雷电防护装置 定期检测报告

编号：(华)雷定检字-2025-LZ-0098 号

委托单位名称：融水苗族自治县人民医院

雷电防护装置检测平面示意图

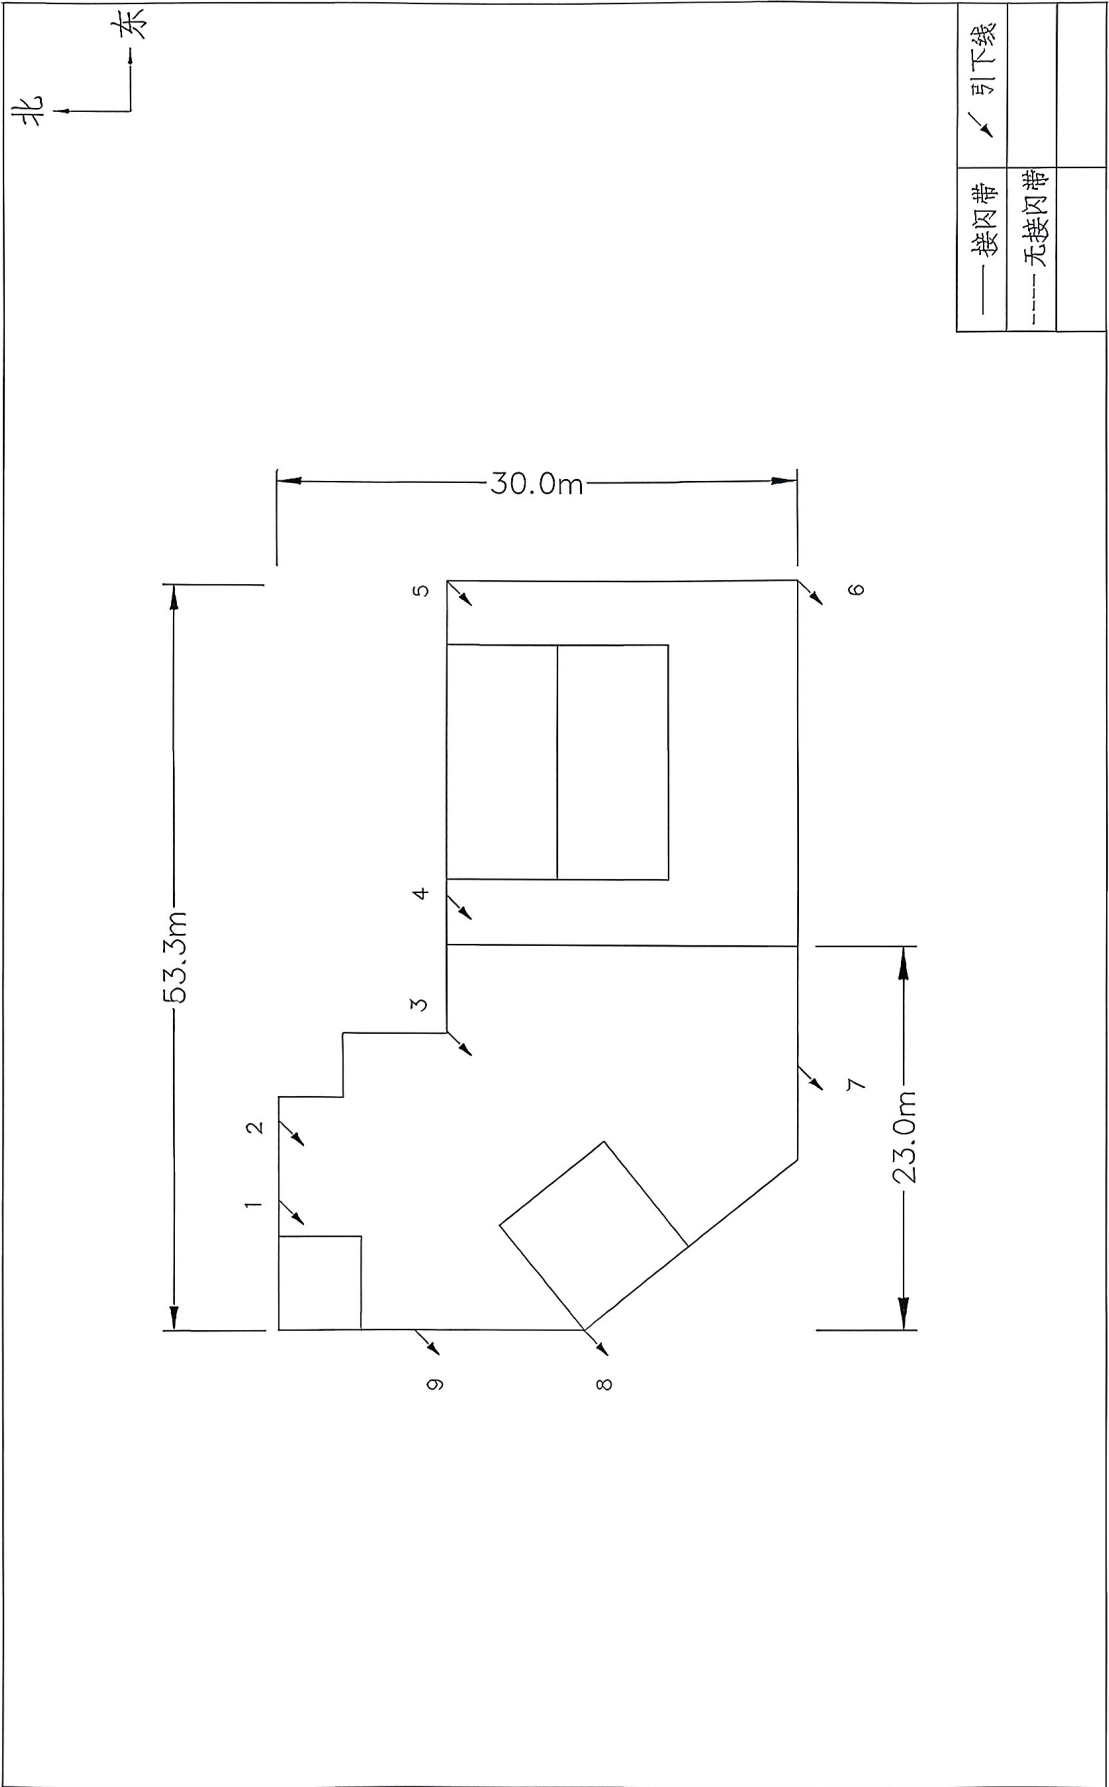
备注：此栏空白。				
技术评价				
<p>存在隐患：1、天面部分接闪带倒伏移位，西南角接闪带已断。2、屋面金属爬梯，楼梯间顶上的风机、水箱，东南角风机接地电阻均为∞。3、接闪网格偏大。4、未安装I级试验电涌保护器。5、引下线数量偏少。</p> <p>整改要求：1、修复倒伏、移位、断开的接闪带。2、所有金属物均应接地，接地电阻$\leq 10\ \Omega$。3、增设接闪网格，尺寸应满足$\leq 10m \times 10m$或$\leq 12m \times 8m$。4、应在低压电源线引入该建筑的总配电箱（柜）处装设I级试验电涌保护器，其参数应满足：$I_{imp} \geq 12.5kA$，$U_p \leq 2.5kV$，接地线$\geq 10mm^2$铜芯线，接地电阻$\leq 4\ \Omega$。5、增设不少于1处引下线。</p> <p>以下空白。</p>				
<p style="text-align: right;">检测专用(章)</p> <p style="text-align: right;">2025年9月24日</p>

8、楼梯间顶上风机接地电阻: ∞ 。

9、楼梯间顶上水箱接地电阻1-2#: ∞ , ∞ 。

10、东北角风机接地电阻: ∞ 。

11、金属爬梯接地电阻1-2#: ∞ , ∞ 。

雷电防护装置检测平面示意图

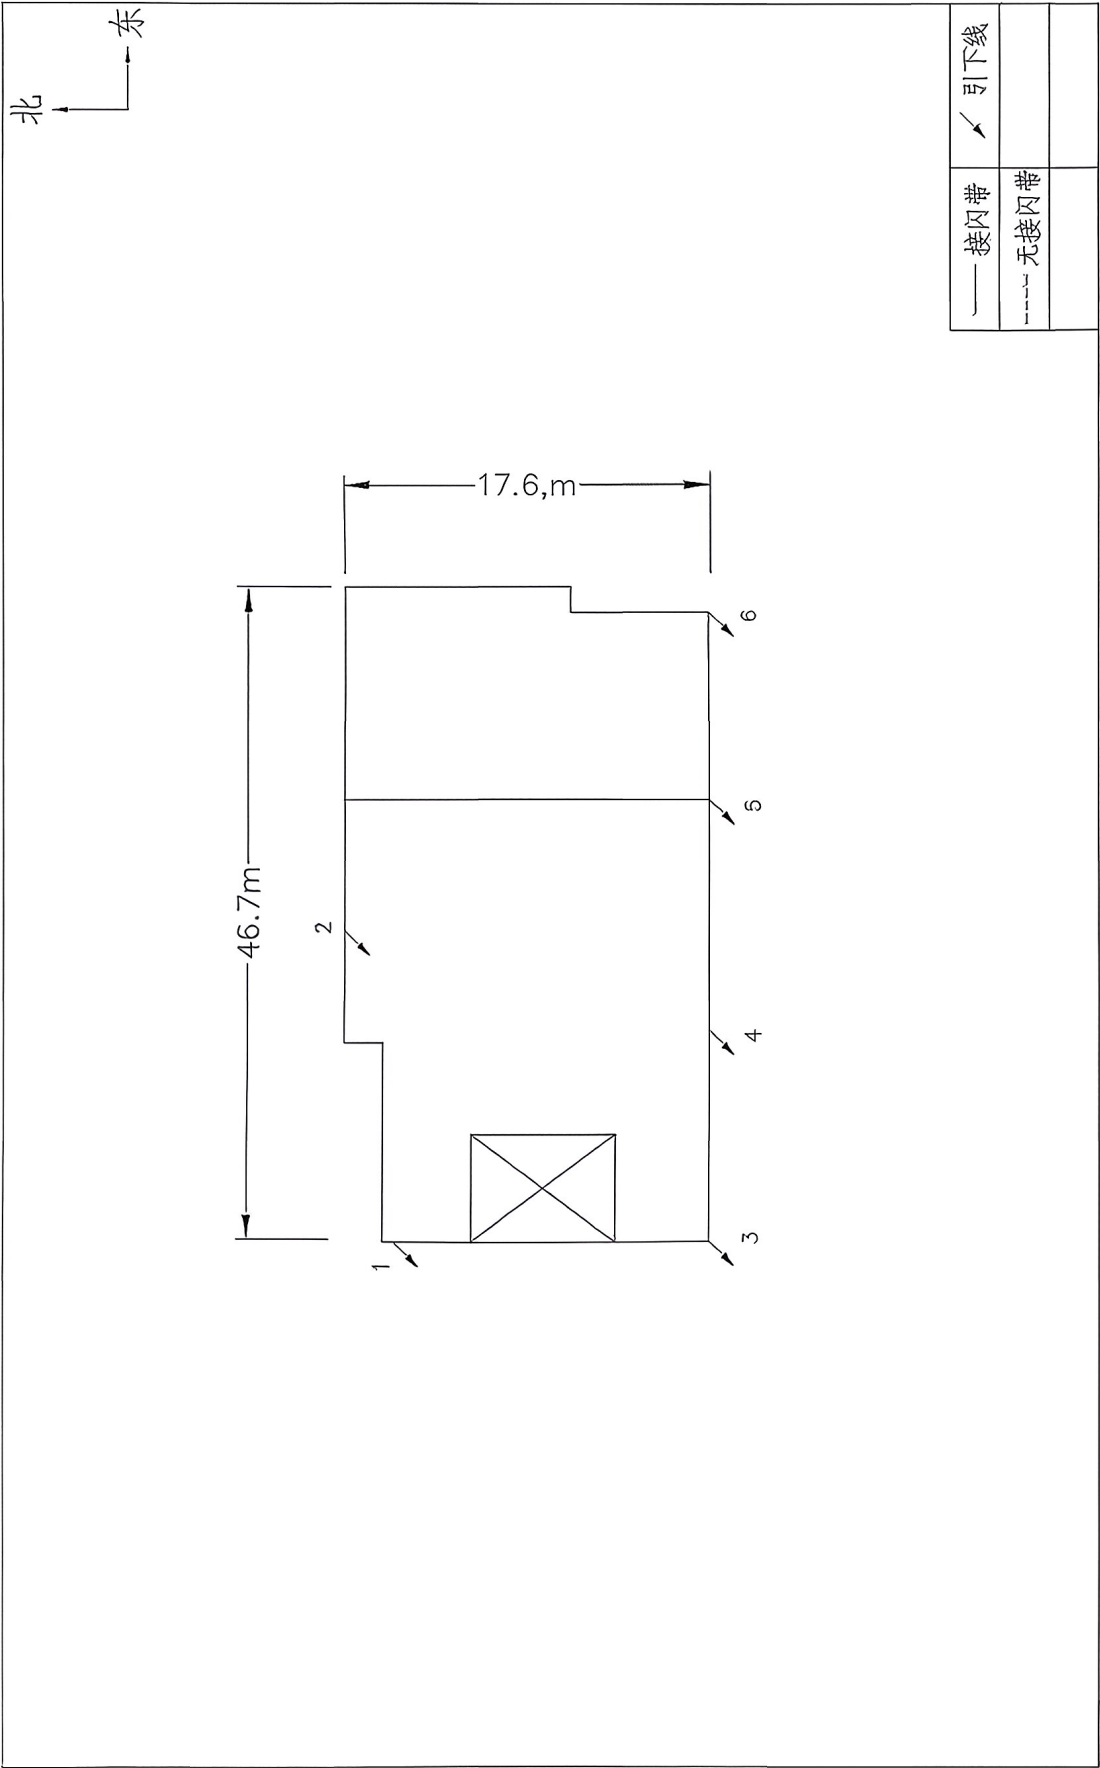
接地线长度	GB/T 21431-2023, 5.5.6.3.1	---	---
	接地电阻	$\leq 4 \Omega$	---	---
备注: 1、引下线接地电阻1-6#: 3.9 Ω , 3.9 Ω , 3.9 Ω , 3.9 Ω , 3.9 Ω , 3.9 Ω 。2、空调外机1-3#: ∞ , ∞ , ∞ 。3、金属水箱1-3#: ∞ , ∞ , ∞ 。4、广告牌: ∞ 。5、金属棚1-2#: ∞ , ∞ 。6、消防管: ∞ 。7、金属爬梯: 3.9 Ω 。				
技术评价				
<p>存在隐患: 1、屋面空调外机、金属水箱、广告牌、金属棚、消防管接地电阻均为∞。2、东北角接闪带已断。3、未安装I级试验电涌保护器。4、引下线数量偏少。</p> <p>整改要求: 1、所有金属物均应接地, 接地电阻$\leq 10 \Omega$。2、修复断开接闪带。3、应在低压电源线引入该建筑的总配电箱(柜)处装设I级试验电涌保护器, 其参数应满足: $I_{imp} \geq 12.5 \text{ kA}$, $U_p \leq 2.5 \text{ kV}$, 接地线$\geq 10 \text{ mm}^2$铜芯线, 接地电阻$\leq 4 \Omega$。4、增设不少于2处引下线。</p> <p>以下空白。</p>				
<p style="text-align: right;">检测专用(章)</p> <p style="text-align: right;">2025年9月24日</p>

雷电防护装置检测平面示意图

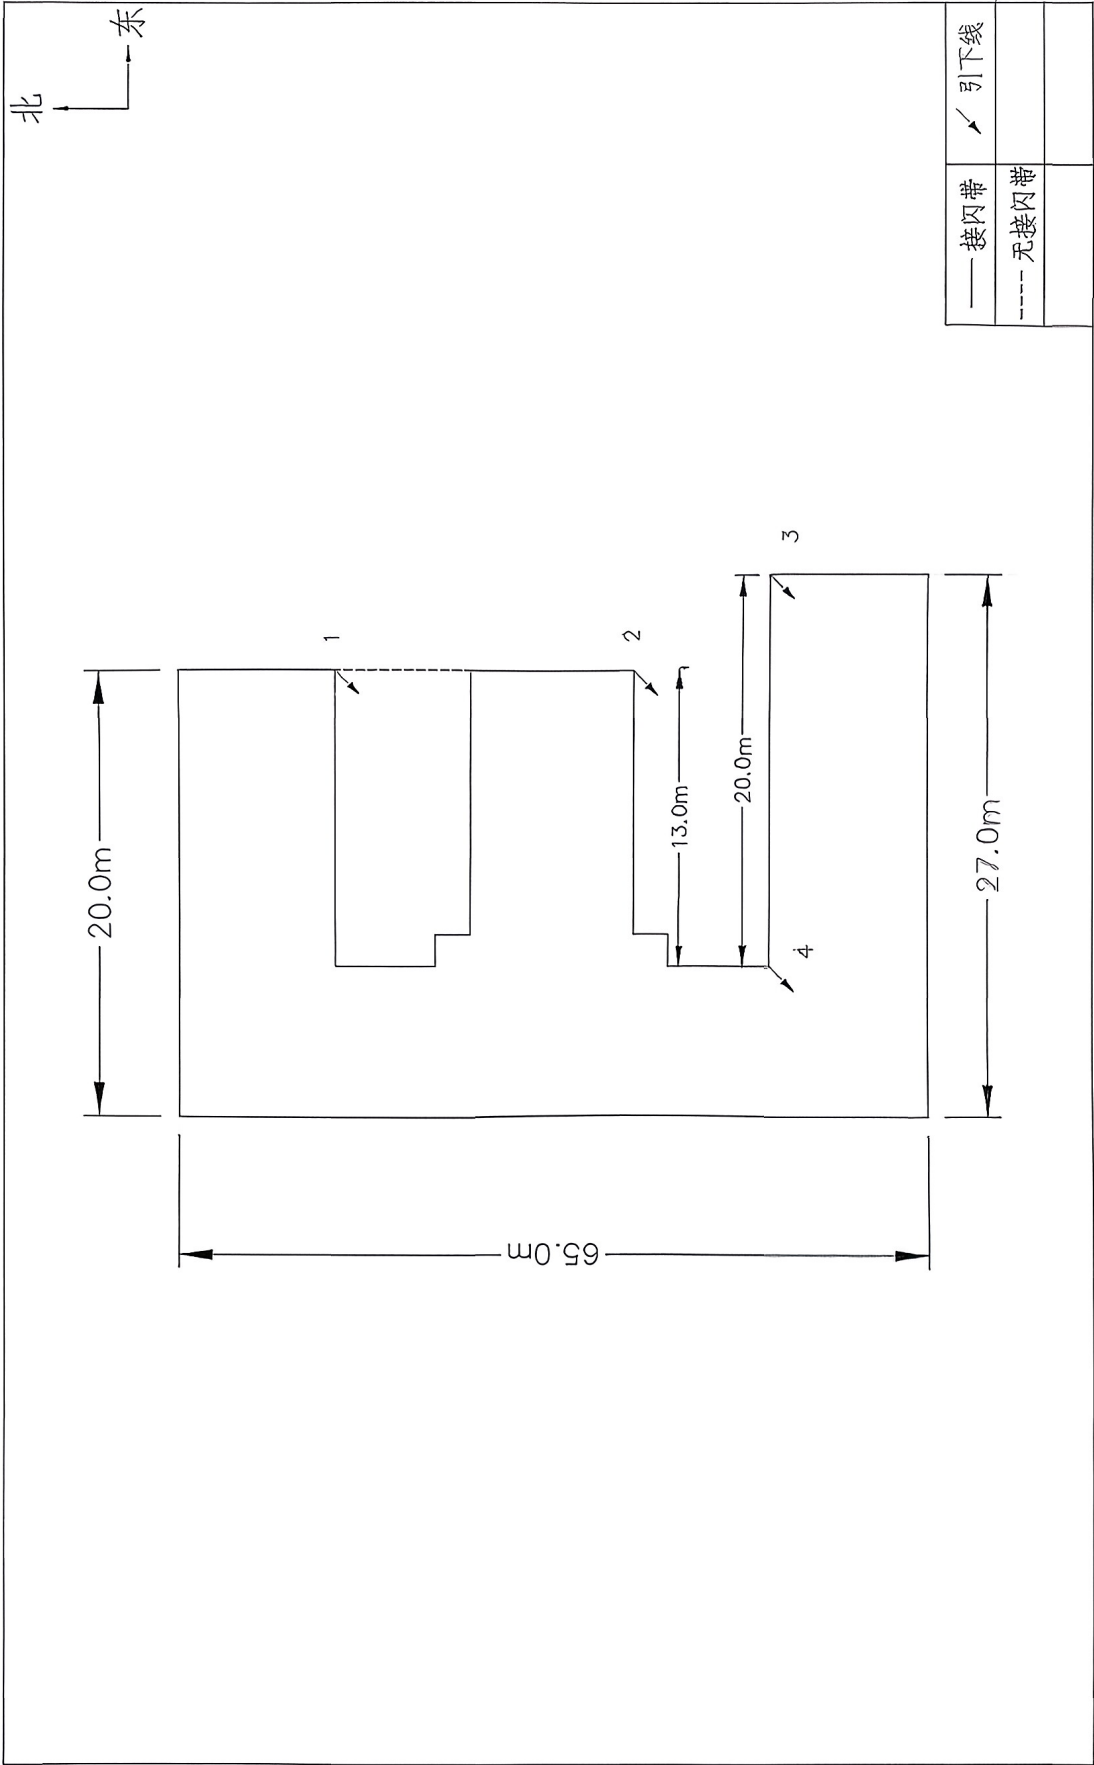
备注: 1. 金属广告牌1-2#: ∞ , ∞ 。2. 金属棚1-2#: ∞ , ∞ 。3. 燃气蒸箱1-5#: $4.0\ \Omega$, $4.0\ \Omega$, $4.0\ \Omega$, $4.0\ \Omega$, $4.0\ \Omega$ 。				
技术评价				
<p>存在隐患: 1、屋面金属广告牌、金属棚接地电阻均为∞。2、南面第一根引下线接地电阻偏大。3、未安装I级试验电涌保护器。4、引下线数量偏少。5、接闪带倒伏、移位, 且有3处已断。6、东面部分区域无接闪带保护。7、接闪网格偏大。</p> <p>整改要求: 1、所有金属物均应接地, 接地电阻$\leq 10\ \Omega$。2、修复断开引下线, 接地电阻$\leq 10\ \Omega$。3、应在低压电源引入该建筑的总配电箱(柜)处装设I级试验电涌保护器, 其参数应满足: $I_{imp} \geq 12.5\text{kA}$, $U_p \leq 2.5\text{kV}$, 接地线$\geq 10\text{mm}^2$铜芯线, 接地电阻$\leq 4\ \Omega$。4、增设不少于8处引下线。5、修复倒伏、移位、断开的接闪带。6、增设接闪带保护, 并与原有接闪带相连。7、增设接闪网格, 尺寸应满足$\leq 10\text{m} \times 10\text{m}$或$\leq 12\text{m} \times 8\text{m}$。</p> <p>以下空白。</p>				
<div style="text-align: right;"> 检测专用(章) 2025年9月24日 </div>

雷电防护装置检测平面示意图

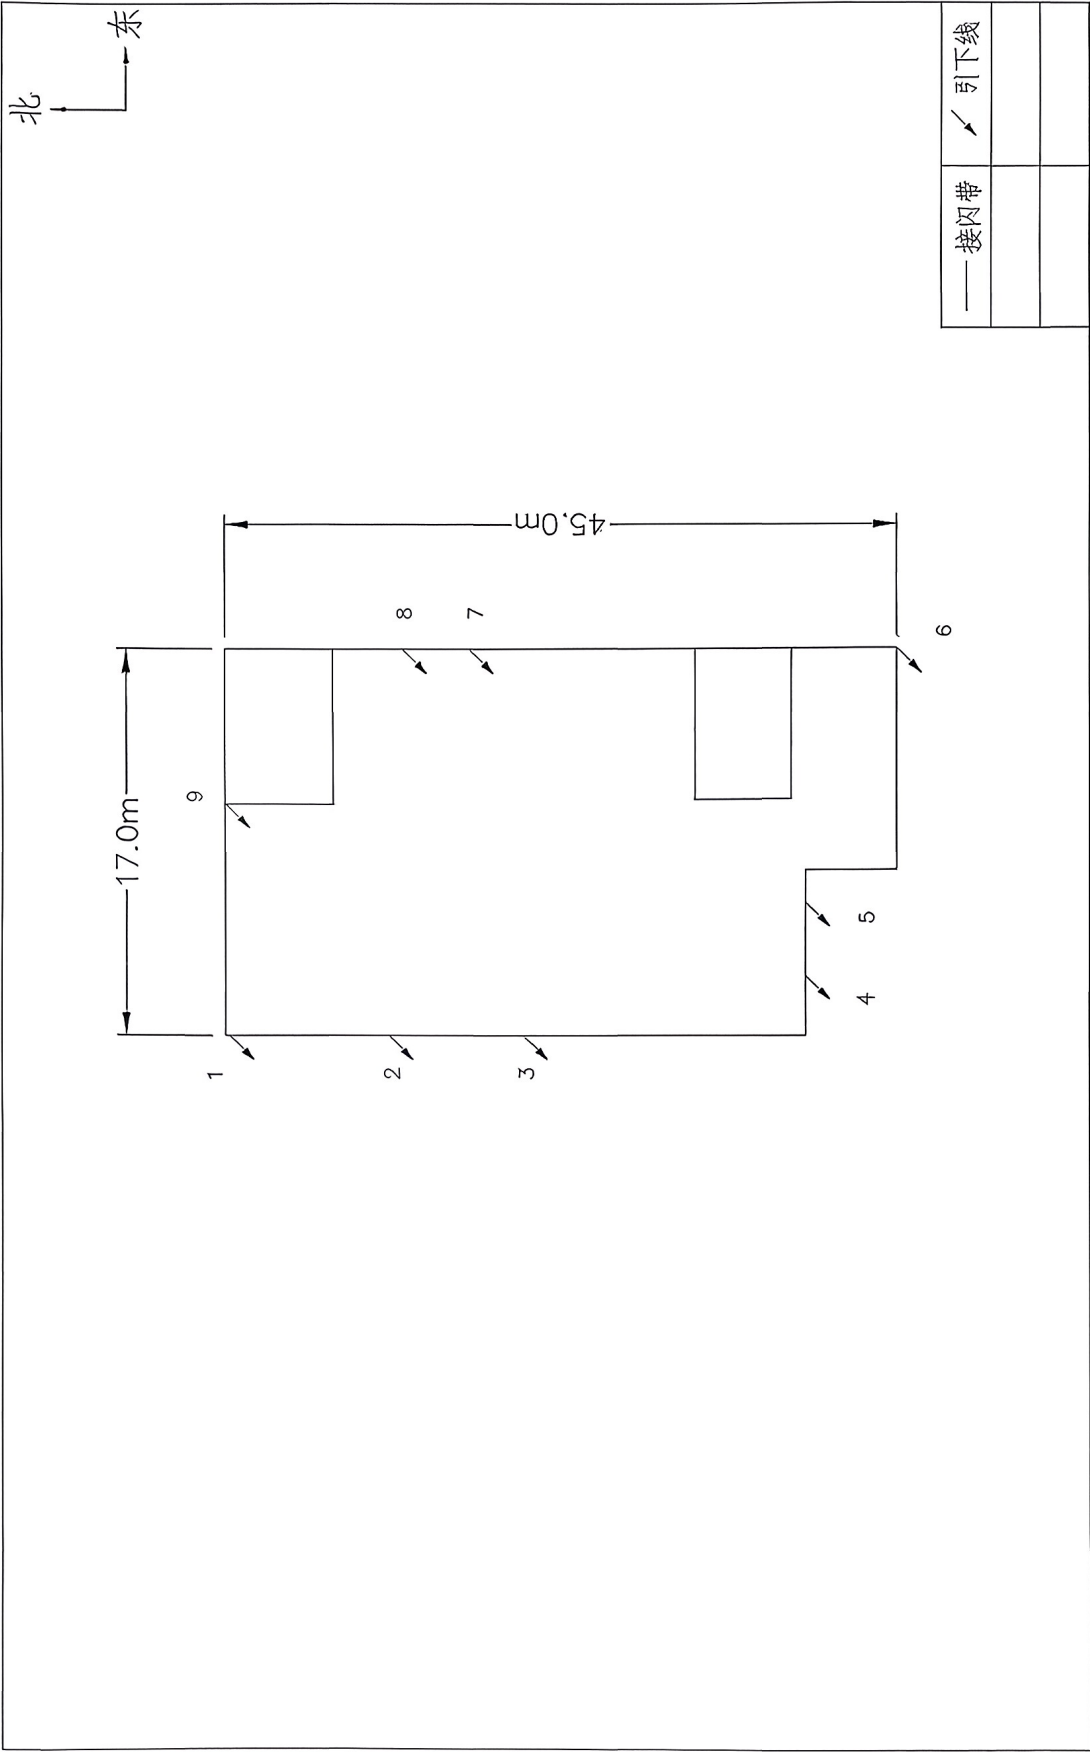
备注：1、引下线接地电阻1-9#：3.7 Ω ，3.7 Ω ，3.7 Ω ，3.7 Ω ，3.7 Ω ，3.7 Ω ，3.7 Ω ，3.7 Ω ，3.7 Ω 。2、金属水箱：3.7 Ω 。3、金属爬梯：3.7 Ω 。4、金属棚： ∞ 。5、太阳能金属架1-11#： ∞ ， ∞ ， ∞ ， ∞ ， ∞ ， ∞ ， ∞ ， ∞ ， ∞ 。6、广告牌： ∞ 。7、消防管： ∞ 。				
技术评价				
<p>存在隐患：1、屋面太阳能金属架、广告牌、金属棚、消防管接地电阻均为∞。2、南面接闪带已断。3、未安装I级试验电涌保护器。</p> <p>整改要求：1、所有金属物均应接地，接地电阻$\leq 10 \Omega$。2、修复断开接闪带。3、应在低压电源线引入该建筑的总配电箱（柜）处装设I级试验电涌保护器，其参数应满足：$I_{imp} \geq 12.5 \text{ kA}$，$U_p \leq 2.5 \text{ kV}$，接地线$\geq 10 \text{ mm}^2$铜芯线，接地电阻$\leq 4 \Omega$。</p> <p>以下空白。</p>				
<p style="text-align: right;">检测专用(章)</p> <p style="text-align: right;">2025年9月24日</p>

雷电防护装置检测平面示意图

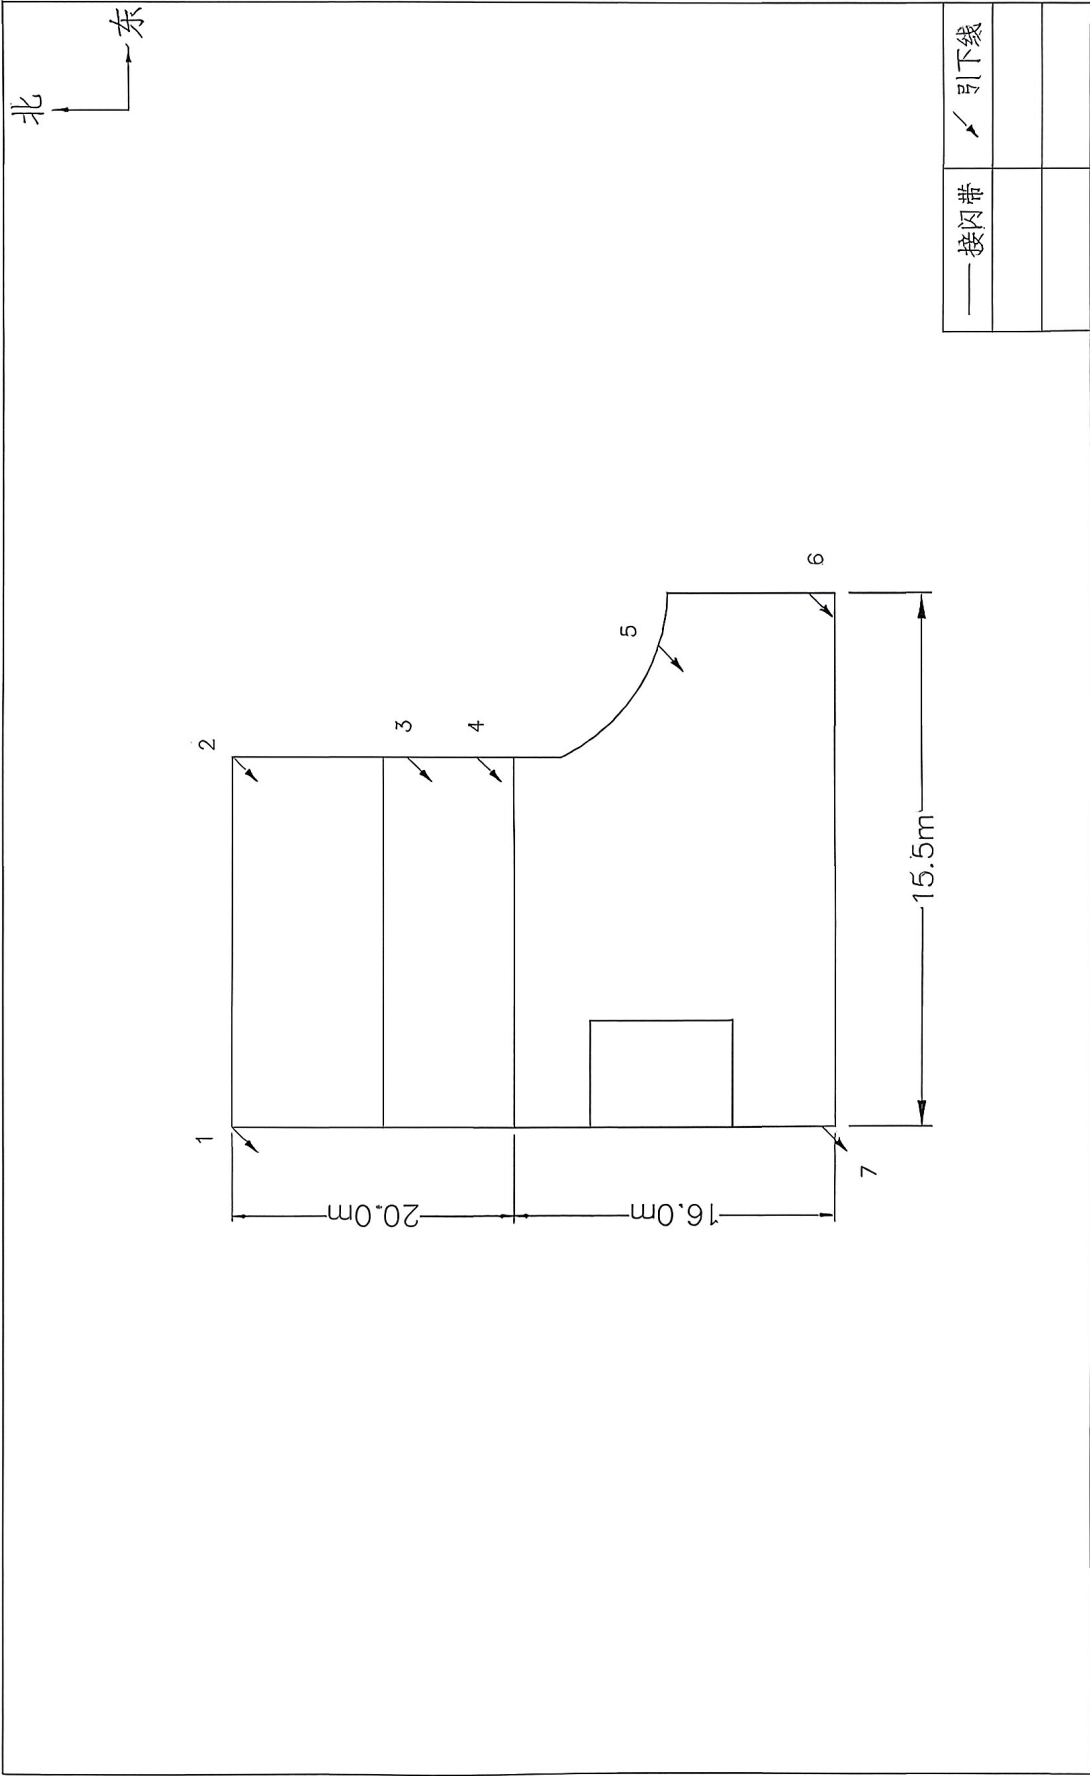
备注：1、引下线接地电阻1-7#：3.8 Ω ，3.8 Ω ，3.8 Ω ，3.8 Ω ，3.8 Ω ，3.8 Ω ，3.8 Ω 。以下空白。				
技术评价				
<p>存在隐患：1、屋面金属烟囱接地电阻均为∞。2、接闪网格偏大。3、未安装I级试验电涌保护器。</p> <p>整改要求：1、所有金属物均应接地，接地电阻$\leq 10 \Omega$。2、增设接闪网格，尺寸应满足$\leq 10m \times 10m$或$\leq 12m \times 8m$。3、应在低压电源线引入该建筑的总配电箱（柜）处装设I级试验电涌保护器，其参数应满足：$I_{imp} \geq 12.5kA$，$U_p \leq 2.5kV$，接地线$\geq 10mm^2$铜芯线，接地电阻$\leq 4 \Omega$。</p> <p>以下空白。</p>				
<p style="text-align: right;">检测专用（章） 2025年9月24日</p>
